Synthèse du bilan de la concertation

AMÉNAGEMENT DE L'AXE NANTES - PORNIC

RD 751

PORT-SAINT-PÈRE / LE PONT BÉRANGER
ET DÉVIATION DE CHAUMES-EN-RETZ

LA VARIANTE DE RÉFÉRENCE

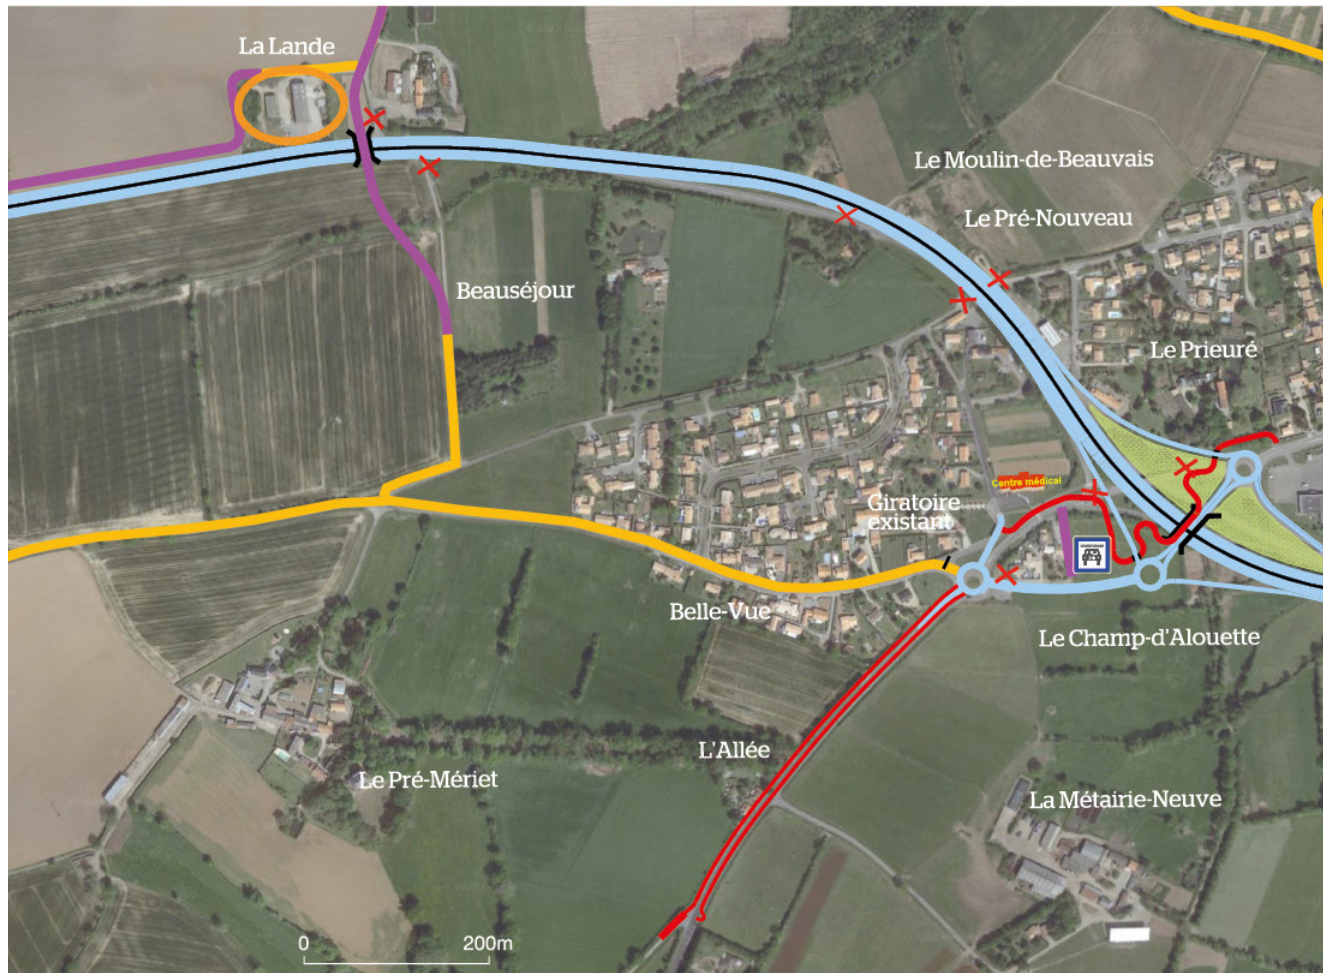
L'argument majeur des contributeur-trices en faveur de cette variante est de considérer que si le tracé actuel passait à 2x2 voies, cela engendrerait une coupure majeure du bourg de Port-Saint-Père (et donc un frein à l'économie et la qualité de vie), mais aussi des nuisances sonores pour les habitant-es résidant en bordure de la route actuelle élargie.

Il est également souligné que le choix de cette variante permettrait de valoriser le travail et les discussions qui ont eu lieu à la fin des années 2000. Plusieurs contributeur-trices contestent en effet la remise en cause du tracé prévu initialement. La vie locale s'était organisée en fonction de cette variante qui avait été annoncée. Le choix de la variante de référence permettrait par exemple à la commune de réaliser une zone d'activités (où se situe déjà l'Espace Santé de Port-Saint-Père) dont le plan d'accès était calé sur ce tracé. Selon un autre avis, les critères environnementaux, bien qu'importants, ne doivent pas primer sur les enjeux humains.

Les contributions en défaveur de la variante de référence évoquent en premier lieu l'argument environnemental, du fait de l'importance des espaces naturels et agricoles impactés par cette dernière. Une contribution a par ailleurs évoqué les impacts que cette variante impliquerait pour les habitant-es du quartier de Belle-Vue, qui se trouvent actuellement à l'écart des nuisances sonores de la route.

• L'aménagement sur place de la route actuelle (variante 2)

Projet qui limite l'artificialisation des sols (20 ha contre 33 ha pour la variante de référence) et

les impacts sur les zones humides (11 ha contre 22,5 ha pour la variante de référence).

Aménagement proposé à Taillecou

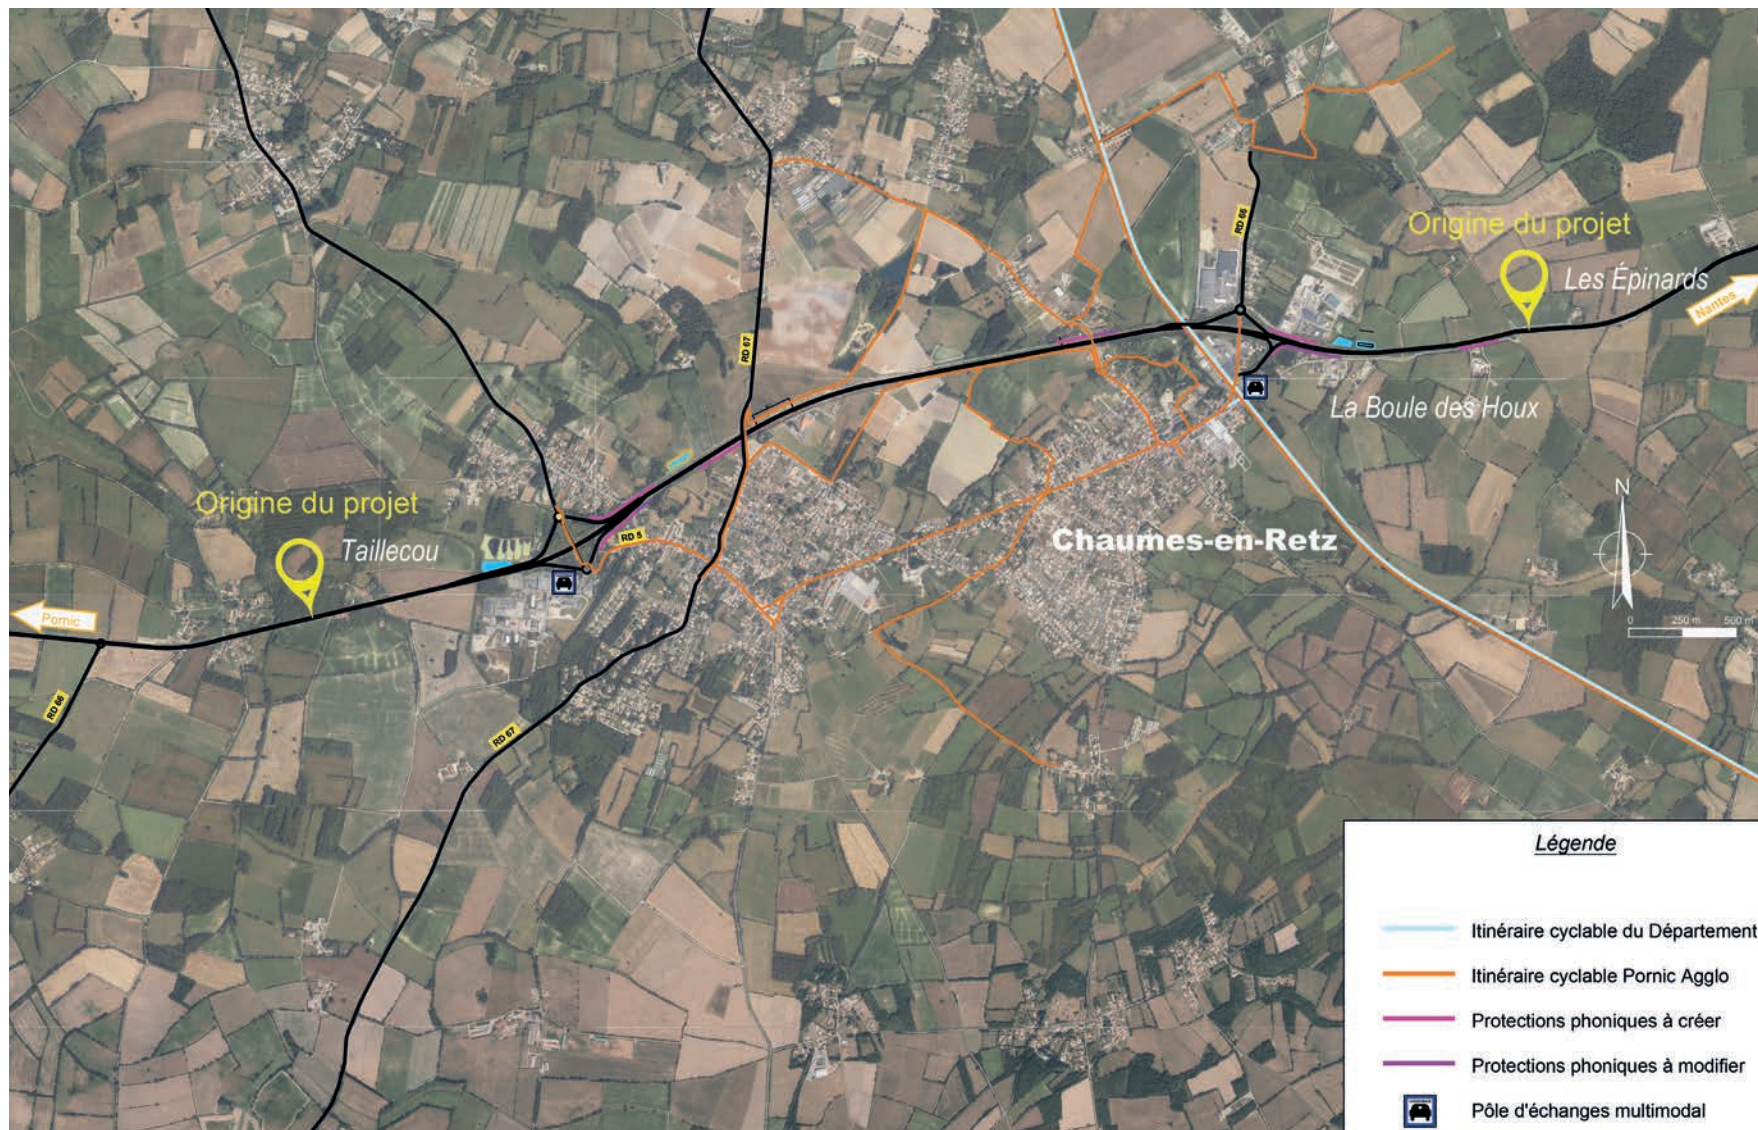
Les expressions défavorables à cette option ont été les plus nombreuses. Les contributeur·trices ont notamment identifié :

- Un risque d'augmentation du trafic dans la zone du « Butai », peu adaptée aux poids lourds et engins agricoles ;
- La crainte que le recalibrage des chemins agricoles en voies communales perturbe les activités agricoles ;
- La crainte que les automobilistes traversent le bourg pour éviter les bouchons le week-end ;
- La question de l'impact environnemental de l'artificialisation des sols.

La desserte de la CUMA et de la route des Moutiers-en-Retz a également posé question. La création d'une voie entre « Le Port » et le giratoire de la Bernerie-en-Retz au Nord de la RD 751, ou la création d'un giratoire pour la desserte agricole ont été proposées.

Les expressions recueillies ont principalement souligné le risque d'augmentation du trafic routier et sa dangerosité dans la zone du « Butai ». La perte d'accès aux Moutiers-en-Retz et la nécessité pour ses habitant·es de devoir passer par la zone du « Butai » ont également été soulevées. Les contributeur·trices ont aussi indiqué que cette option serait très consommatrice de terres agricoles. Un citoyen a cependant indiqué que l'option 2 serait la plus efficace, mais dans le cas où l'accès à la RD 67 vers le centre d'Arthon-en-Retz ne serait pas fermé, pour des raisons de temps de parcours.

Les expressions en faveur de cette option avancent l'argument qu'elle n'aurait aucune incidence sur la desserte des villages et moins d'impacts sur le trafic de la zone du « Butai ». Le foncier agricole et le coût financier seraient par ailleurs réduits. Une expression contre cette option affirme qu'elle générerait un ralentissement au niveau du passage à 2x2 voies et ajouterait inutilement une sortie supplémentaire, en plus de la sortie sécurisée existante.

- Compte tenu des enjeux environnementaux (présence de flore protégée, classée vulnérable) et de l'avis exprimé tant par les citoyen-nes que par les élu-es du territoire, il est décidé de **ne pas procéder au doublement de la déviation de Chaumes-en-Retz** ;

Des actions de sécurisation ont par ailleurs été actées, comme le traitement en priorité du carrefour des « Epinards » et du carrefour de « Taillecou », puis la mise en place d'un séparateur central au droit des échangeurs.
